**“PROGETTO DI RICOSTRUZIONE E POTENZIAMENTO
DELL’ELETTRDOTTO 150kV CAMERINO - CAPPUCCINI
DALLA S/E CAPPUCCINI ALLA S/E DI CAMERINO
Cod. Linea 23153A1
e
VARIANTE TRA I SOSTEGNI 83 - 89
DELL’ELETTRDOTTO 150kV CAPPUCCINI - PRECI
Cod. Linea 23052B1”**

VALUTAZIONE DI IMPATTO AMBIENTALE

RISPOSTA AI QUESITI – REGIONE MARCHE

Fig. 1 – Stralcio Tavola "PAI" (in V.I.A.)

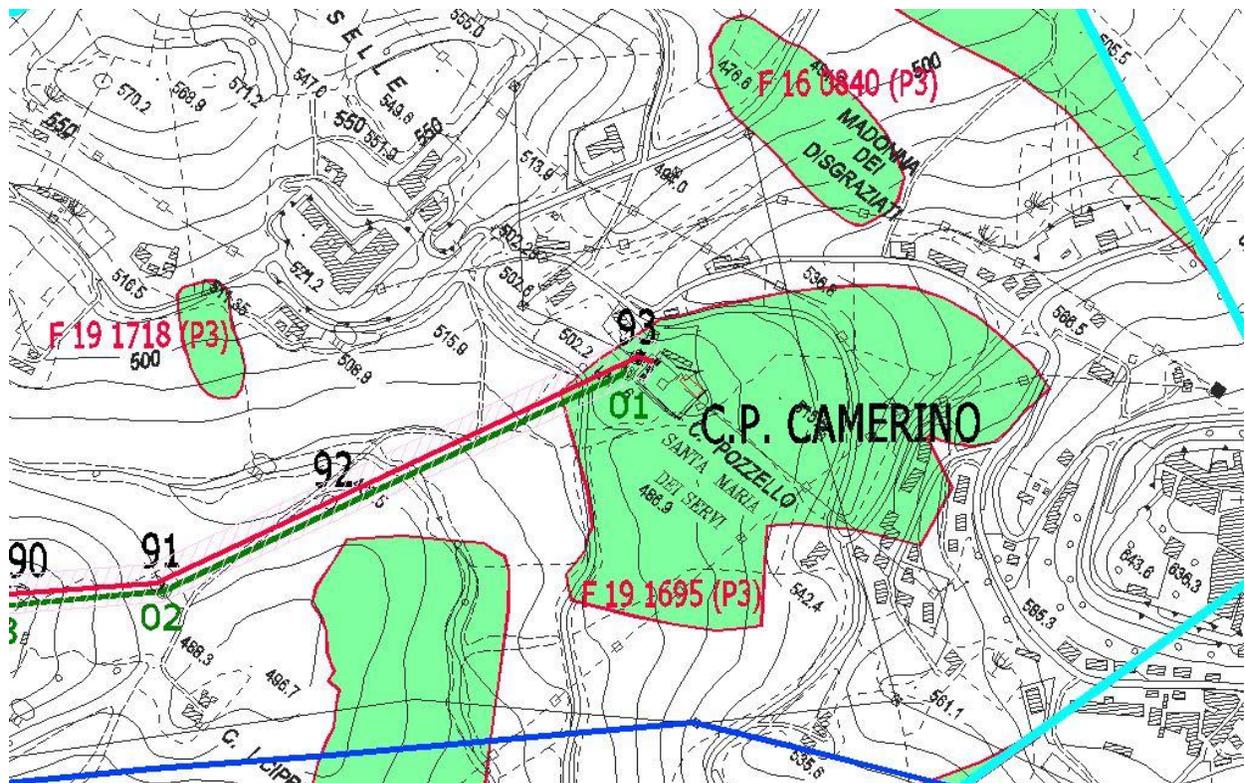
In tale zona è necessario valutare le eventuali interferenze con un'area cartografata dal PAI Marche con codice F191695 (rischio R1 e pericolosità P3) e con l'infrastruttura stradale Pedemontana delle Marche tratto Muccia – Matelica di prossima realizzazione.

- a. nell'area Cabina Primaria di Camerino, individuata nel PAI come area a rischio R1 e pericolosità P3 (cod. F191695), non è prevista la infissione di ulteriori sostegni: verrà confermato quello esistente (sostegno n° 93) in quanto già unificato Terna, dunque senza nuovi lavori a terra e nessun interessamento delle coltri;

Fig. 3 – Stralcio Tavola "PAI" (in V.I.A.)

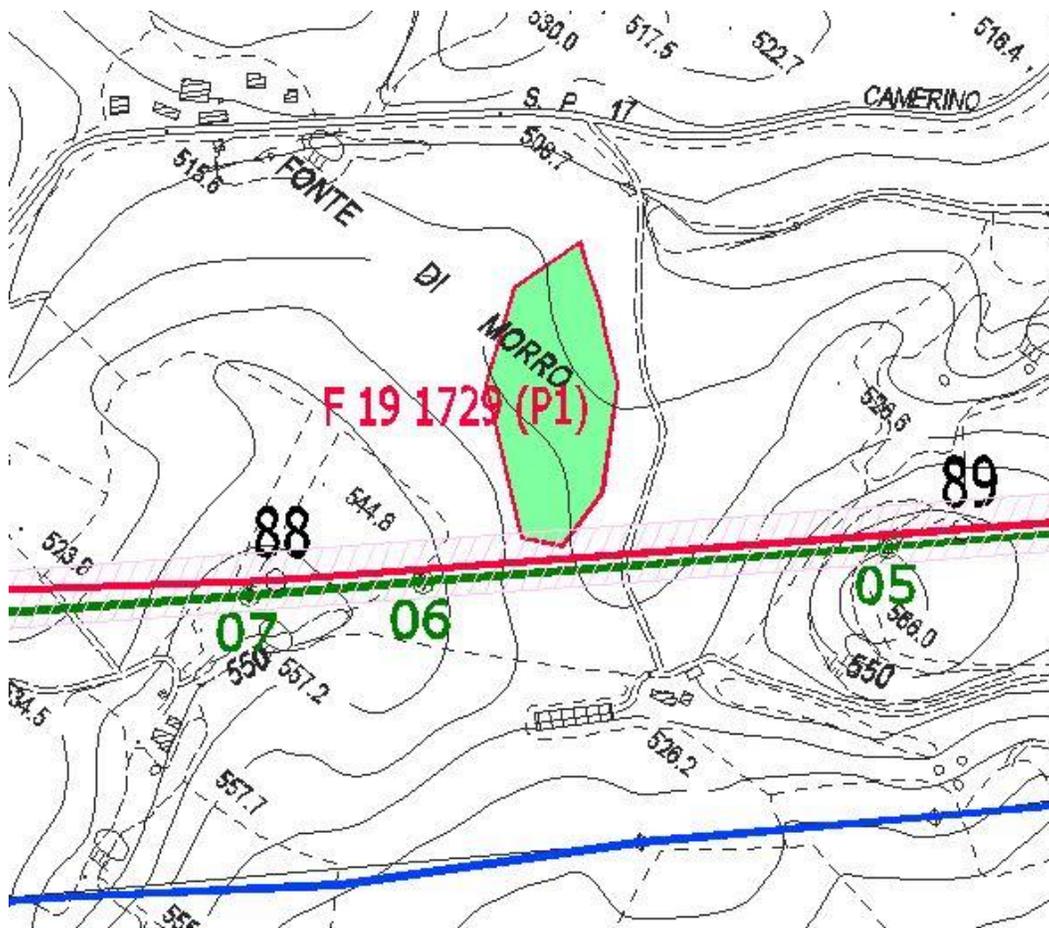
Andrà verificata l'interferenza con l'area cartografata dal PAI come F191729.

- a. Il sostegno n° 88 è ad oltre 200 m all'esterno del perimetro dell'area F191729 e in zona morfologicamente diversa. Nessuna interferenza tra il sostegno e l'area.

Fig. 5 – Stralcio Tavola “Mosaico degli strumenti urbanistici”: STATO DI PROGETTO AGGIORNAMENTO

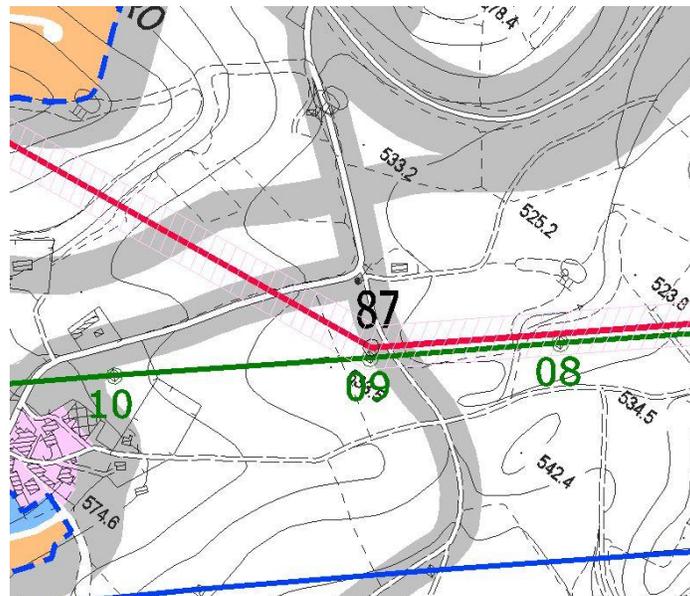
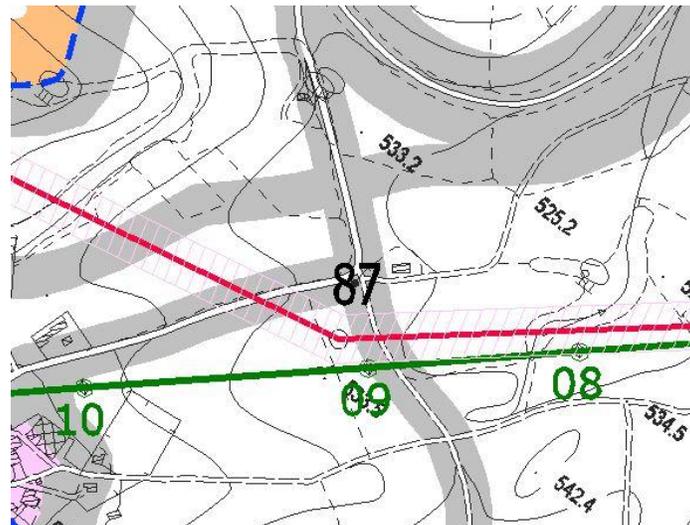
In tale zona è necessaria la valutazione dell'interferenza con un'area indicata come ineditabile dal PRG del Comune di Camerino in quanto fascia di rispetto stradale, prevedendo l'eventuale spostamento del sostegno.

a) l'osservazione viene accettata.

Il sostegno n° 87 viene traslato di 35 m ca. in direzione del n° 86 uscendo così dalla fascia di rispetto stradale e, parimenti, non andando a produrre più severe angolazioni all'asse linea dei conduttori aerei. Il nuovo posizionamento del sostegno n° 87 non induce ulteriori interferenze.

Fig. 7 – Stralcio Tavola “Mosaico degli strumenti urbanistici”: STATO DI PROGETTO - AGGIORNAMENTO

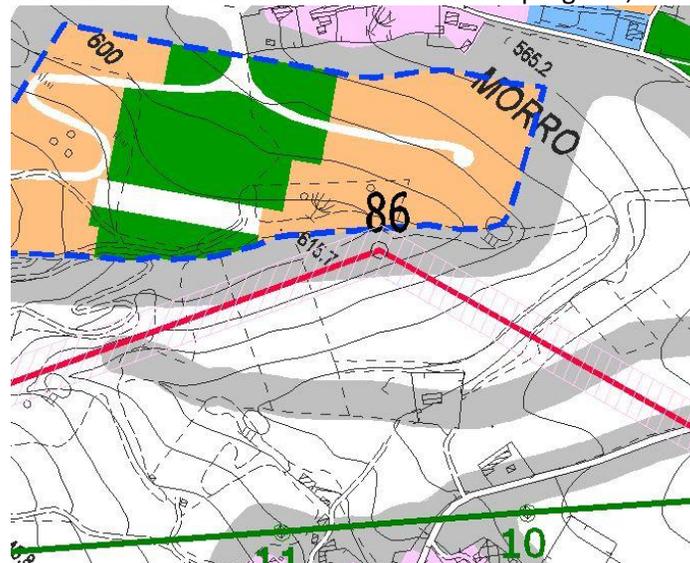
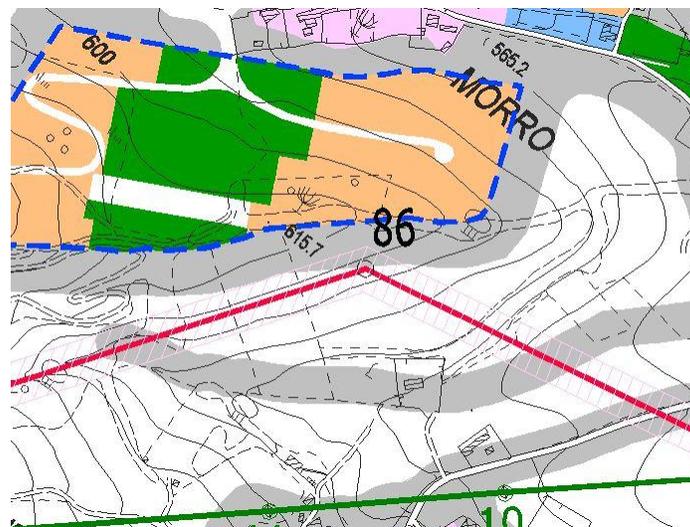
In tale area si verifica un'interferenza con una nuova lottizzazione prevista dal PRG del Comune di Camerino. Dovrà pertanto essere effettuata una verifica dell'impatto elettromagnetico sul confine dell'area. Sarebbe inoltre opportuno lo spostamento di tale sostegno all'esterno dell'area cartografata dal PAI come F191746.

- a) Dalle verifiche tecniche effettuate è possibile accogliere l'osservazione proposta. Il sostegno n° 86 viene traslato più a valle di 30 m ca. ponendolo all'esterno del nuovo Piano Attuativo di Progetto (Piano di Lottizzazione) e della sua fascia perimetrale di rispetto. Il nuovo posizionamento del sostegno n° 86 non induce ulteriori interferenze;
- b) la nuova posizione raddoppia la distanza tra i conduttori aerei e il confine dell'area edificabile, riducendo ulteriormente quei livelli di intensità di campo elettromagnetico già verificati positivamente per il traliccio n° 86 nei suoi sedimi attuali di progetto;

Fig. 10 – Stralcio Tavola "PAI" (in V.I.A.)

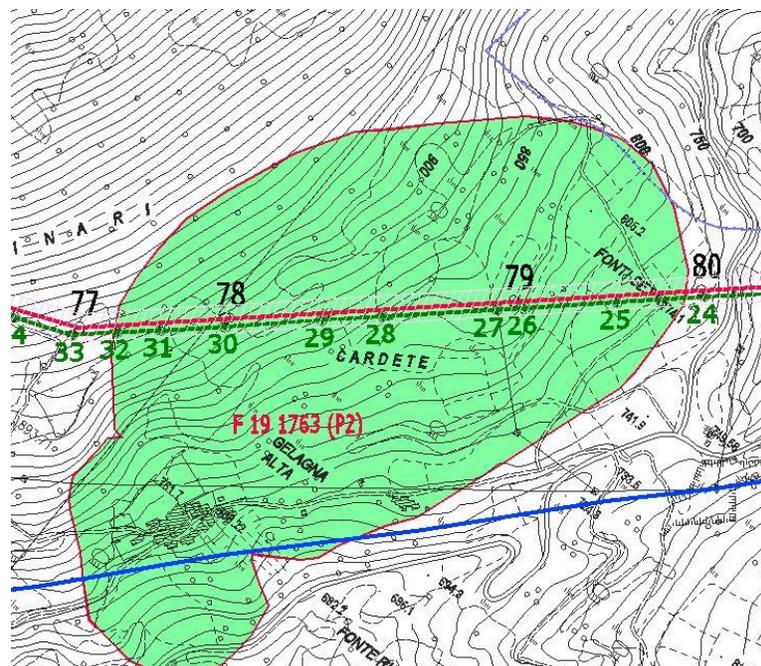
In tale zona è necessario valutare le interferenze con l'area cartografata dal PAI con codice F191763 (rischio R1 e pericolosità P2).

- a) Nell'area attualmente insistono n° 8 sostegni; il progetto prevede il loro smantellamento e la messa in opera di n° 2 nuovi sostegni.
E' tuttavia da rilevare come il segmento in questione, costituito dai sostegni 78 e 79, sia parte di una lunga tratta rettilinea di circa 1 Km. Evitare l'area PAI comporterebbe la definizione di una variante di ampio raggio da cui una geometria più irregolare della linea che impegnerebbe maggiore territorio incidendo proporzionalmente sull'integrità del paesaggio e delle superfici forestali. Evitare l'area PAI in questione è opzione valutata e ritenuta non necessarie da TERNA a fronte delle indagini geologiche eseguite *ad hoc* e delle verifiche di campo svolte, nel tempo, sui tralicci tutt'ora in esercizio.

- b) Per la messa in opera dei due nuovi sostegni, il 78 e il 79, sono previste fondazioni indirette, ovvero pali trivellati profondi o micropali: soluzioni coerenti con le caratteristiche specifiche di quell'area che saranno confermate mediante indagini geologiche e geotecniche puntuali. Va infine sottolineato che dalla loro messa in opera (circa 90 or sono) ad oggi, per i tralicci dal 25 al 32 non è mai stato registrato alcune fenomeno di disequilibrio, né risulta siano mai state eseguite opere manutentive alle loro fondazioni.

Fig. 12 – Stralcio Tavola “PAI”: STATO DI PROGETTO – AGGIORNAMENTO

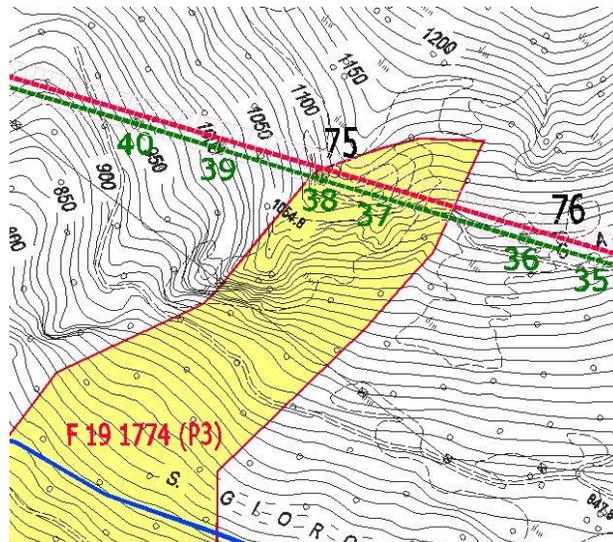
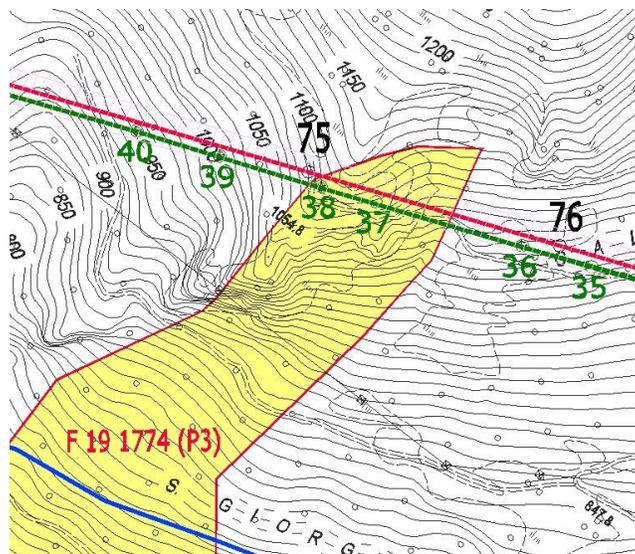
Andranno in ogni caso verificate le interferenze con i dissesti cartografati dal PAI come F191774 (Pericolosità elevata), F191781, F 191789, F191795, F191805.

a) L'osservazione viene accettata.

Nell'area 191774 (Rischio medio, P3) la linea in opera ha n° 2 sostegni, il progetto prevede il solo traliccio n° 75. Al fine di minimizzare qualunque problema in fase di esercizio, si opta per lo spostamento del sostegno 75 all'esterno della area PAI, in direzione del sostegno 74. Indagini geologiche puntuali verificheranno circa la opportunità di munire quel traliccio di fondazioni indirette;

Fig. 18 – Stralcio Tavola “Aree boscate” (in V.I.A.)

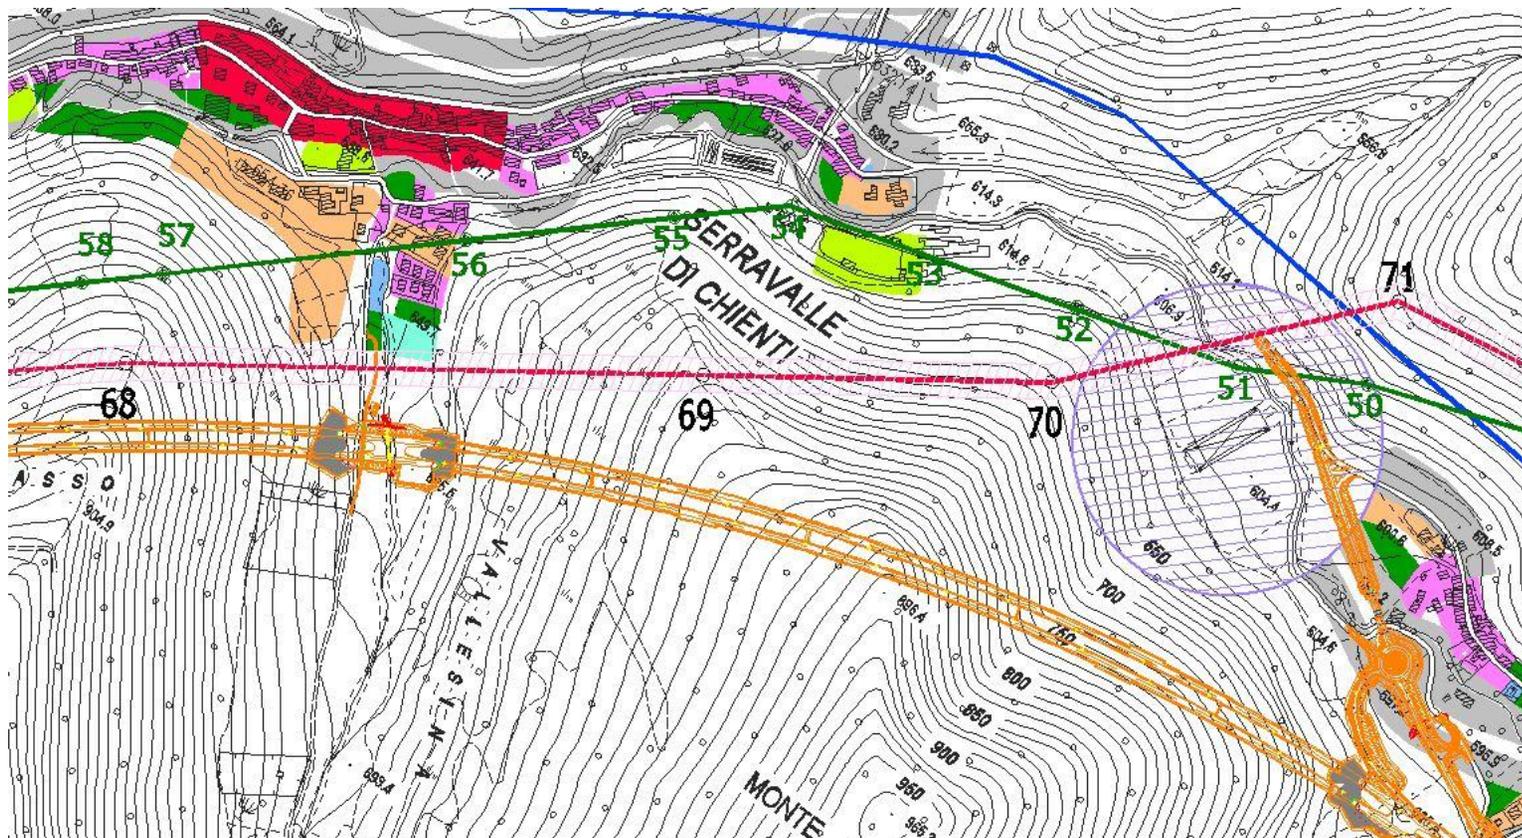
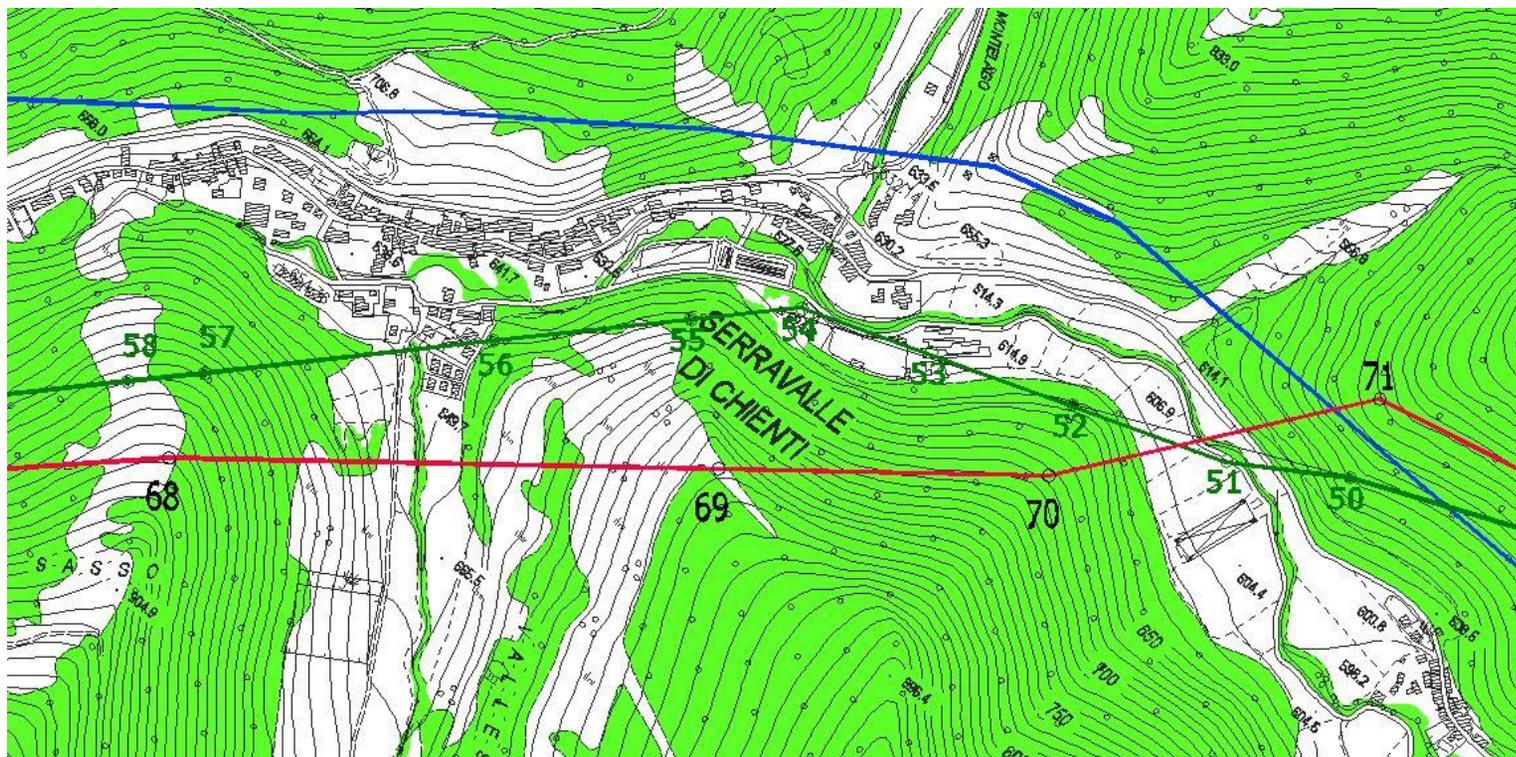
In questa zona, in corrispondenza del nucleo urbano di Serravalle di Chienti, è prevista la traslazione del tracciato ad una quota superiore. Si chiede una valutazione dell'effettiva entità del disboscamento necessario, verificando altresì la possibilità di evitare tale spostamento, compatibilmente con il rispetto delle DPI e con l'altezza della linea nei confronti del sottostante tratto dell'infrastruttura stradale in corso di realizzazione da parte della società Quadrilatero, relativa al nuovo tratto della SS 77.

Si conferma come lo spostamento del tratto 68 – 71 sia difficilmente migliorabile in quanto:

- a) il tratto in progetto compreso tra i sostegni n° 60 e 70 evita necessariamente l'abitato di Serravalle di Chienti e l'area di suo sviluppo programmato. L'asse linea di progetto è dunque in posizione obbligata tra l'abitato e i viadotti della Quadrilatero a cui è già in stretto accosto tecnico;
- b) il tratto tra il sostegno n° 70 e il 71 rappresenta la naturale prosecuzione del nuovo asse linea su quote topografiche costanti nell'attraversamento di quella stretta incisione valliva: i rispettivi basamenti sono a 680 – 700 mslm ca. La linea attuale, viceversa, corre più in basso (altitudine compresa tra i 600 ed i 650 mslm ca), interferendo direttamente con l'abitato estesosi e in predicato di ulteriore ampliamento;
- c) il tratto tra il n° 70 ed il 71, infine, pone in sicurezza l'abitato di Bavareto e si pone a distanza tecnica dai nuovi manufatti di accesso alla Quadrilatero.

In merito al disboscamento l'ipotesi in progetto è migliorativa rispetto all'attualità in quanto:

- il tracciato attuale ha posizionati in quella tratta n° 9 sostegni di cui n° 5 in area boscata;
- l'asse linea di progetto ne prevede n° 4 e solo n° 2 nel bosco.

Fig. 19 – Stralcio Tavola "Mosaico strumenti urbanistici" (in V.I.A.)

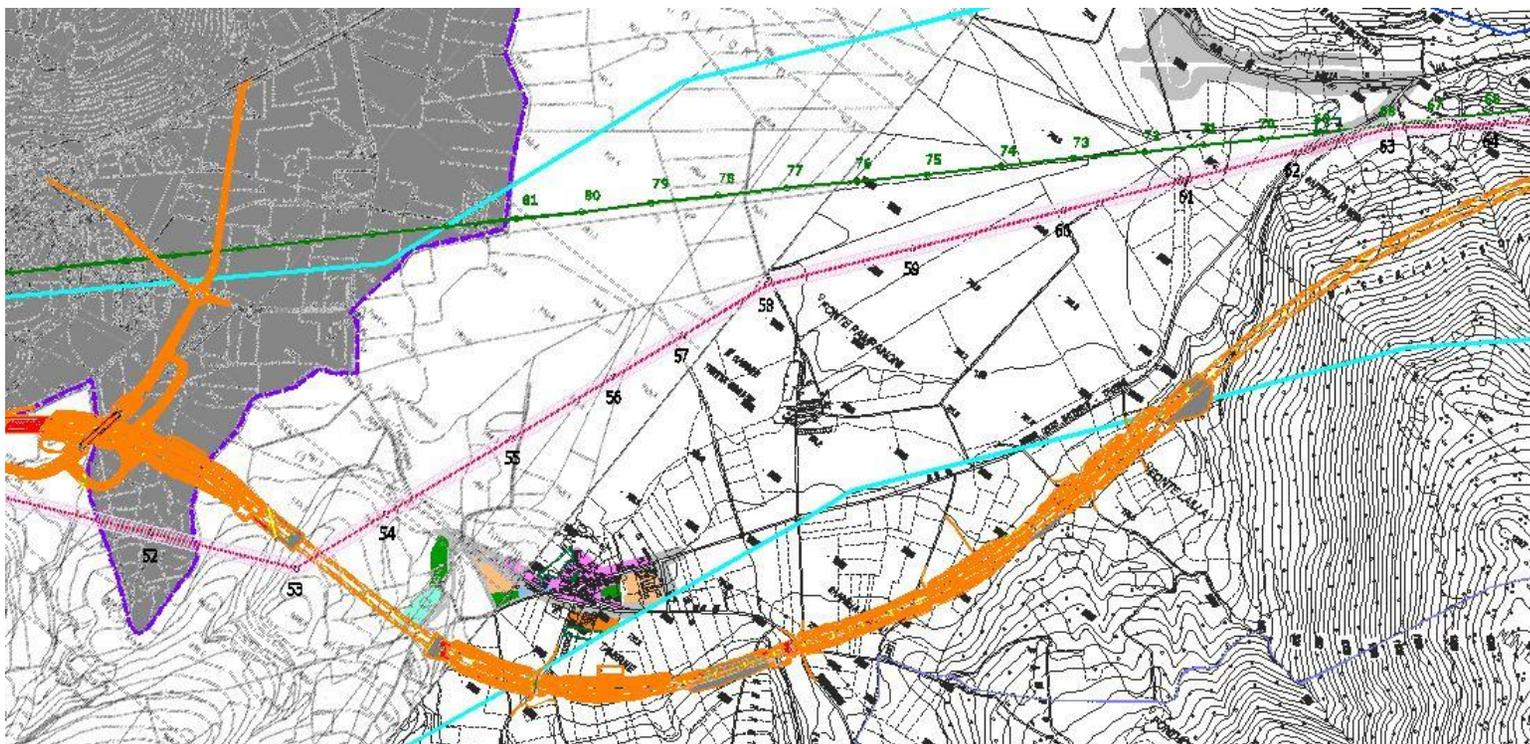
In virtù del vincolo paesaggistico che interessa l'area, si chiede di verificare la possibilità tecnica dello spostamento del tracciato nella parte più periferica della Piana, in corrispondenza del tracciato della Quadrilatero, valutando l'entità degli eventuali miglioramenti dell'impatto paesaggistico nei confronti della Piana, anche attraverso dei rendering comparativi.

Si confermano severi dubbi e difficoltà circa un ulteriore spostamento del tracciato nella periferia Sud Sud-Est della Piana, in corrispondenza della Quadrilatero, in ragione delle seguenti motivazioni:

- a) se il tracciato fosse accostato a nord della Quadrilatero, interesserebbe l'area di *Taverne*: il transito dell'elettrodotto non garantirebbe gli indici di qualità ambientali previsti dalla norma in termini di intensità di campo elettromagnetico. Tale assunto impedisce la coesistenza dell'elettrodotto con l'abitato o del suo sviluppo urbanistico programmato. Uno slittamento verso sud della linea AT potrebbe interessare anche la *Tenuta Sordini* il cui ambiente, quale luogo fisso di lavoro, è anch'esso da tutelare in termini di valori di campo elettromagnetico;
- b) Se il tracciato fosse accostato a sud della Quadrilatero, interesserebbe il basso versante montano e la formazione boschiva denominata *Macchialunga*, poco ad Ovest dell'abitato di Serravalle di Chienti: scelta in netto contrasto con la tutela del bosco e del paesaggio.

1. al margine Sud della Piana insistono conoidi e i rilievi che la contornano: raggiungerli e porsi a perimetro induce un inevitabile innalzamento delle quote di imposto dei sostegni ed una loro più marcata evidenziazione lungo lo skyline. Viceversa, il tracciato nella sua veste attuale è in area debolmente depressa e ben mascherata da filari di alti pioppi posti a fregio dei canali di drenaggio della piana e dei confini di proprietà: la intervisibilità della linea nella posizione di progetto è morfologicamente minimizzata (v. Rilievo fotografico allegato a VIA);
